NYE AKER

MEDVIRKNING PULJE 3.2 - MØTE 2

GRUPPE X - POLIKLINIKK OG DAGBEHANDLING

ENDRINGER ETTER MØTE 1

S 15 - 04.01.168 Undersøkelse og behandling, spesialrom

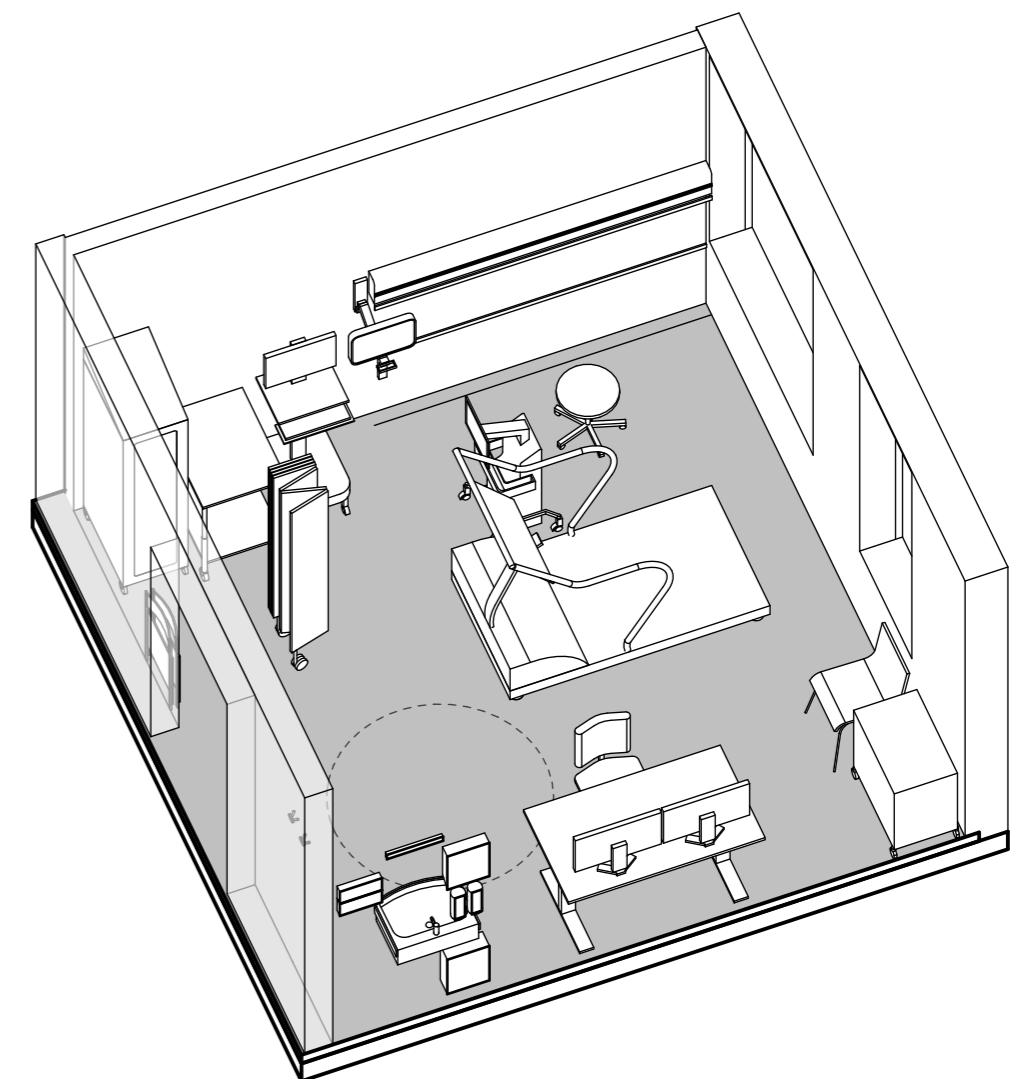
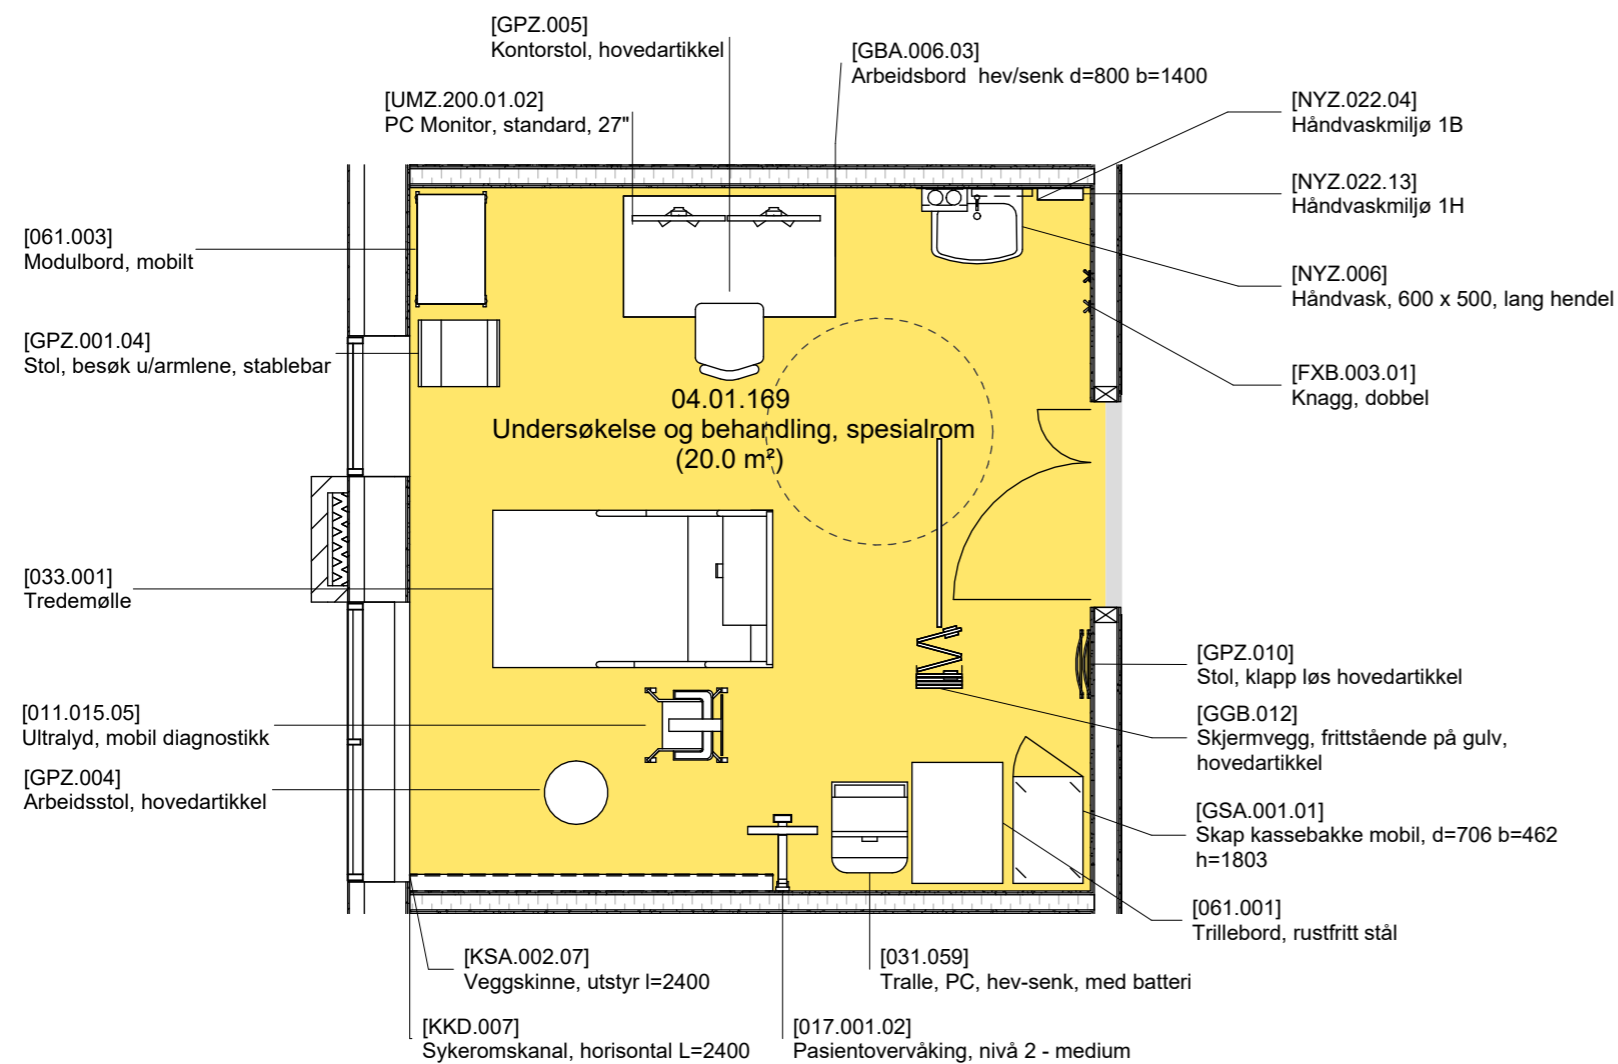
Dette rommet er av OUS foreslått til:
- Hjerte, med utstyret ecco, sykkel og tredemølle.

- Ultralydapparat og sykkel. Kan sykkel lagres i utstyrlager og hentes frem ved bruk?
- Undersøkelsesbenk er snudd inn mot vegg, og skjermvegg er endret fra veggmontert til frittstående for å øke plass til nytt utstyr.

Det bes om tilbakemelding på dette, samt plassering av utstyr i rommet.

S 16 - 04.01.169 Undersøkelse og behandling, spesialrom

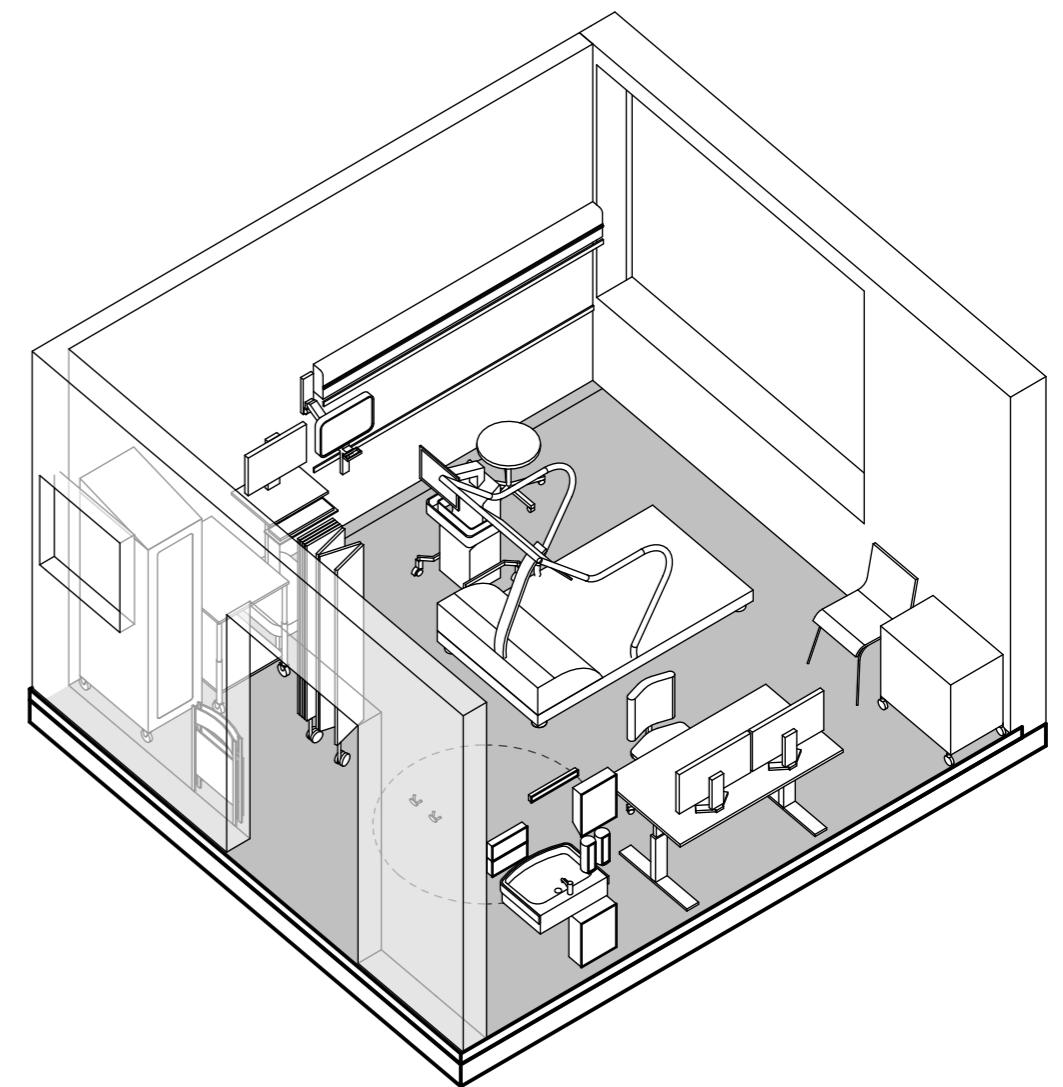
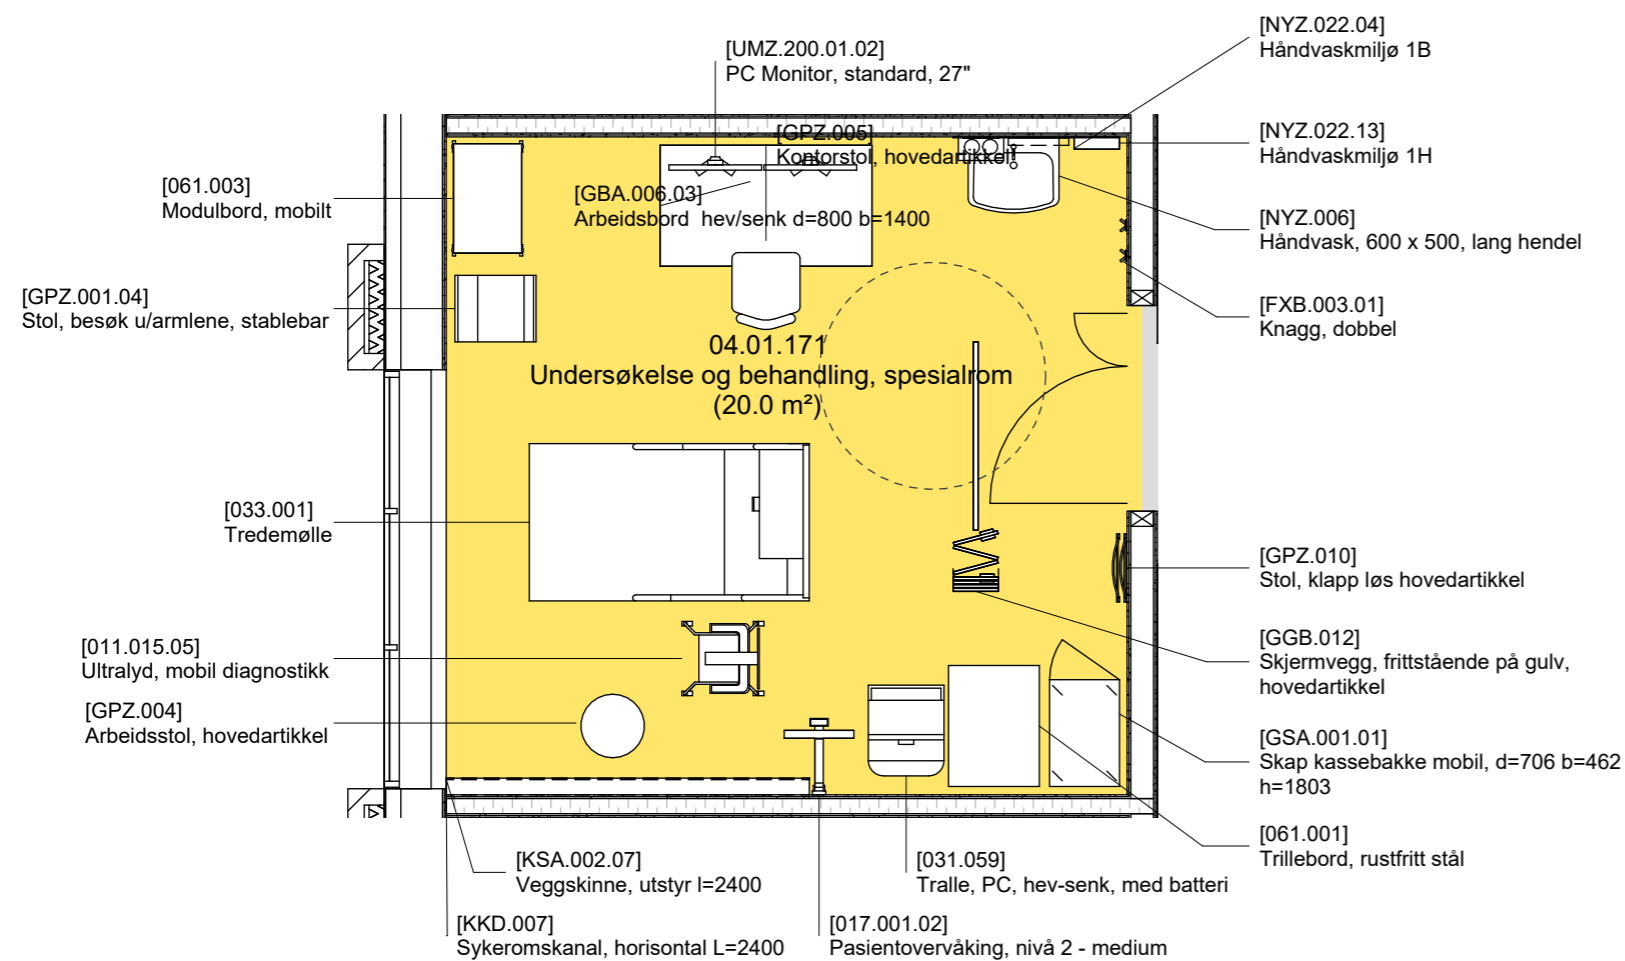
Dette rommet er av OUS foreslått til:
- Hjerte, med utstyret ecco, sykkel og tredemølle.

Arkitekt foreslår:
- Ultralydapparat og tredemølle.
- Undersøkelsesbenk og -lampe er slettet for å øke plass til nytt utstyr. I den forbindelse foreslås sykeromskanal, utstyrsskinne og pasientovervåking også slettet.
- Skjermvegg er endret fra veggmontert til frittstående for å øke plass til nytt utstyr

Det bes om tilbakemelding på dette, samt plassering av utstyr i rommet.

S 17 - 04.01.171 Undersøkelse og behandling, spesialrom

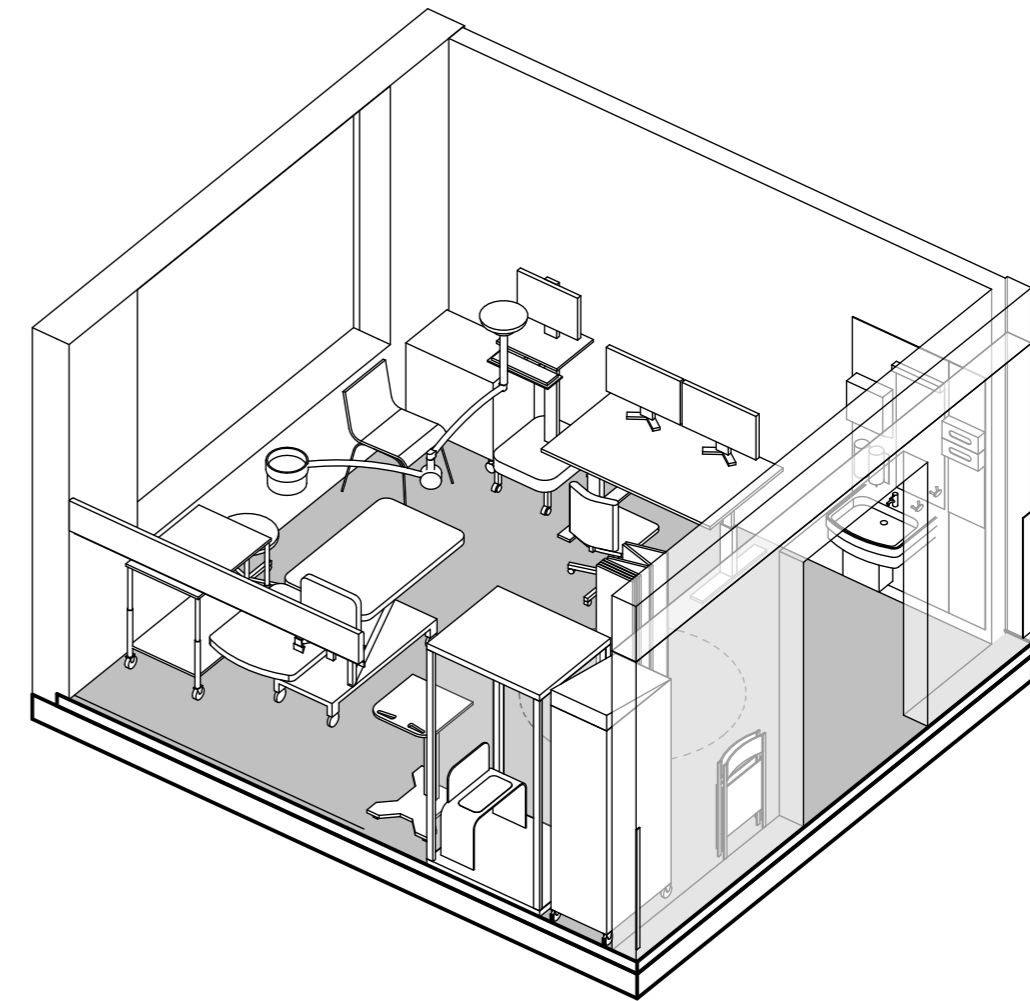
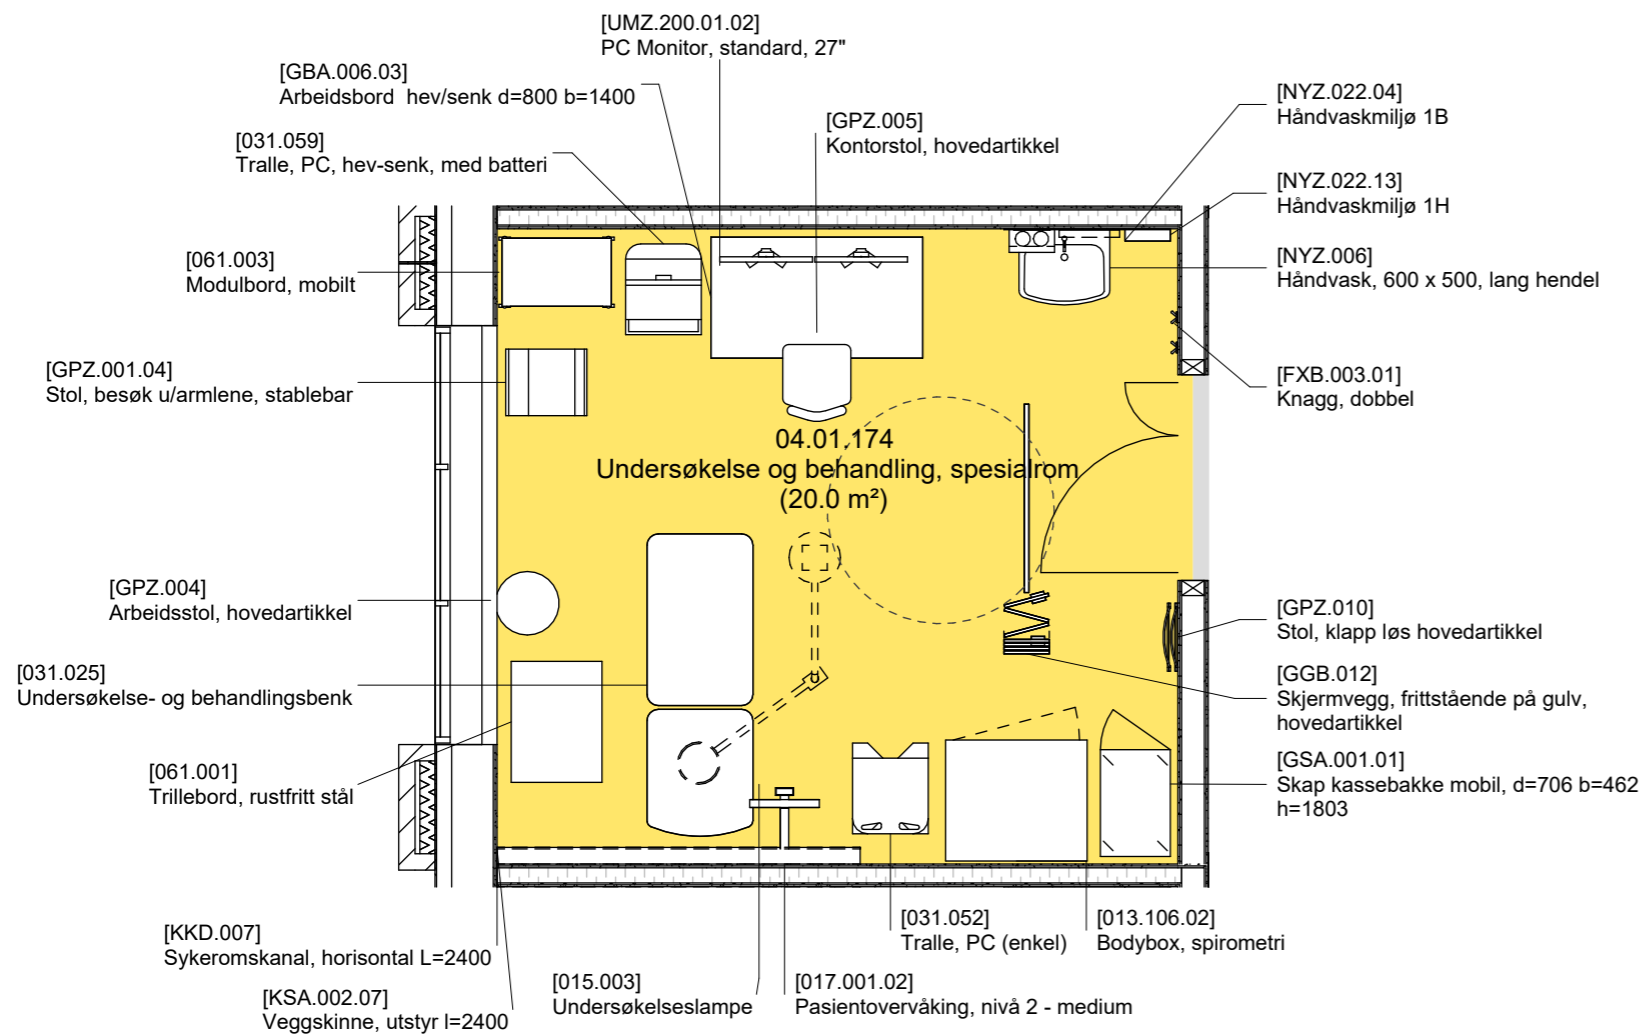
Dette rommet er av OUS foreslått til:
- Hjerte, med utstyret ecco, sykkel og tredemølle.

- Ultralydapparat og tredemølle.
- Undersøkelsesbenk og -lampe er slettet for å øke plass til nytt utstyr. I den forbindelse foreslås sykeromskanal, utstyrsskinne og pasientovervåking også slettet.
- Skjermvegg er endret fra veggmontert til frittstående for å øke plass til nytt utstyr

Det bes om tilbakemelding på dette, samt plassering av utstyr i rommet.

S 18 - 04.01.174 Undersøkelse og behandling, spesialrom

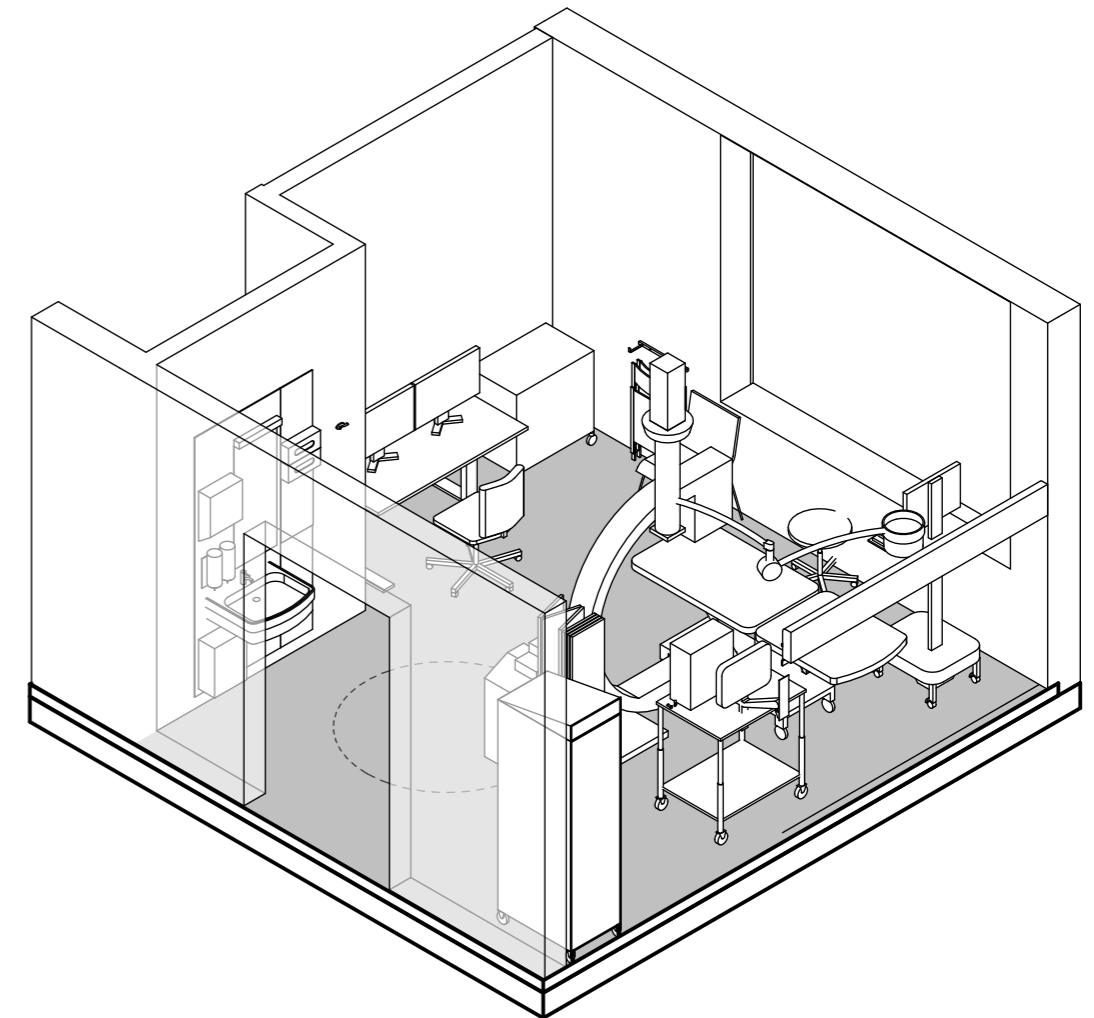
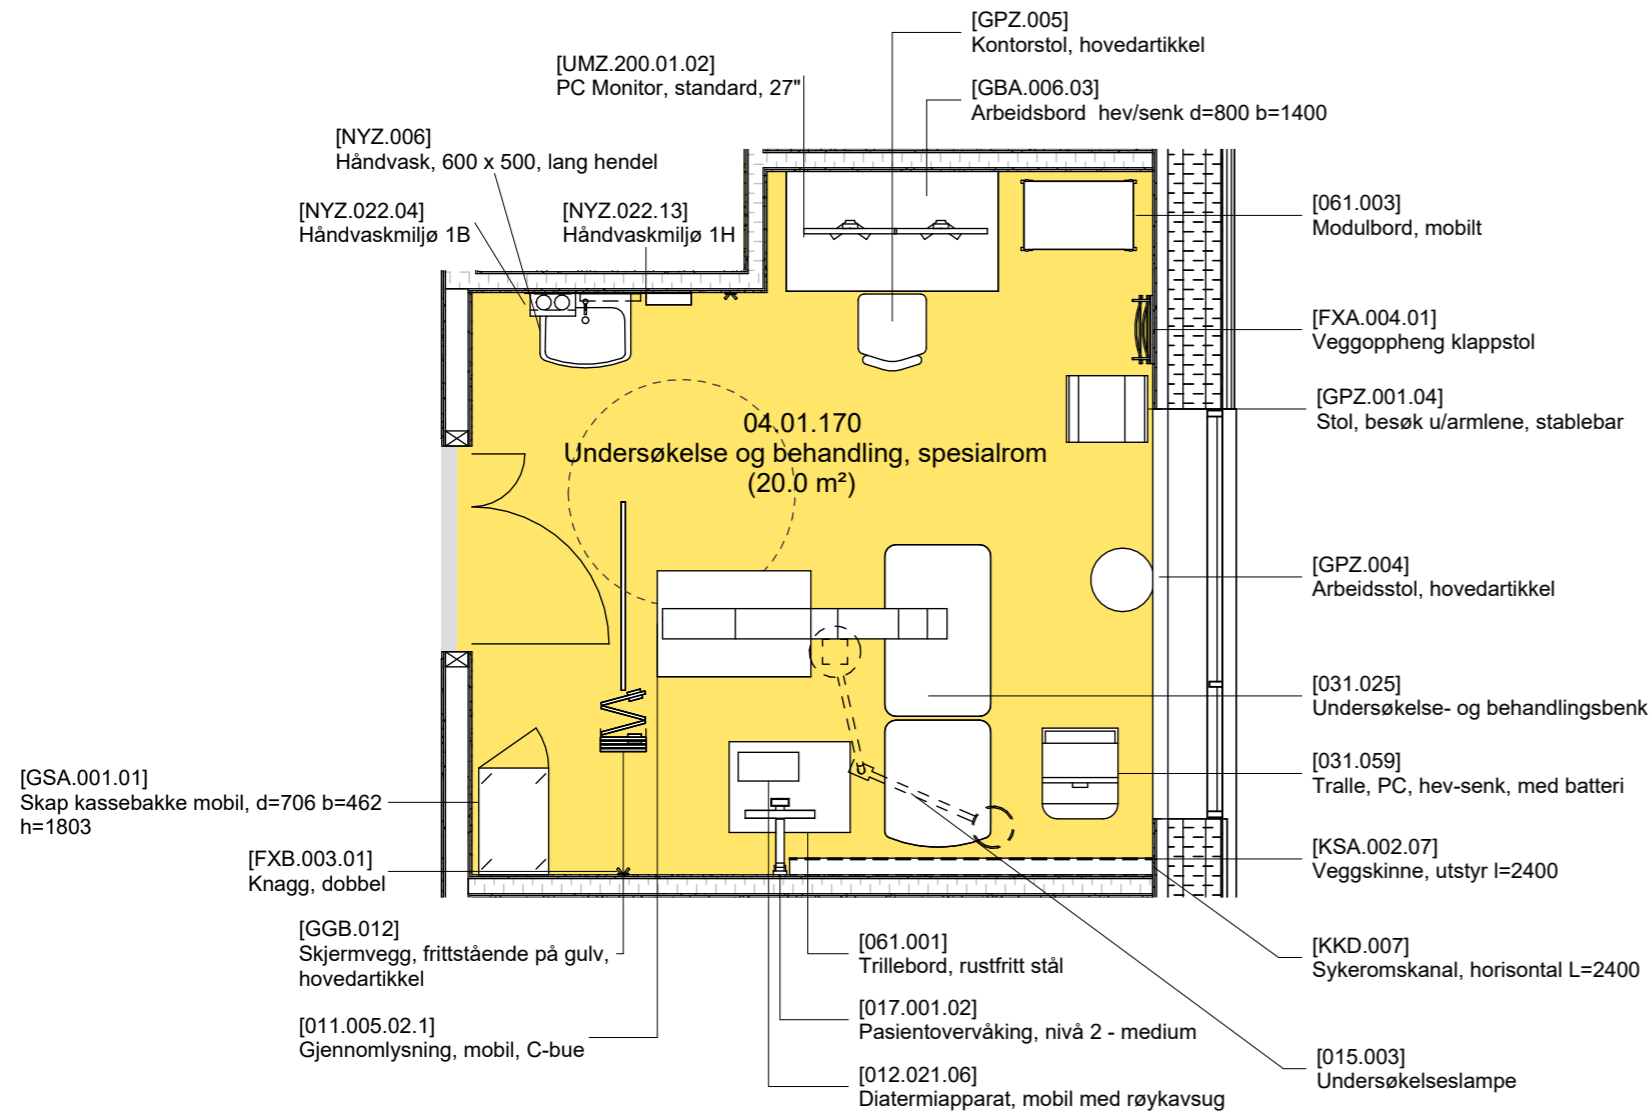
Dette rommet er av OUS foreslått til:
- Lunge, med utstyret bodybox.

- Bodybox med tilhørende pc-tralle
- Veggmontert skjermvegg er erstattet med mobil skjermvegg for å frigi plass til bodybox

Det bes om tilbakemelding på dette, samt plassering av utstyr i rommet.
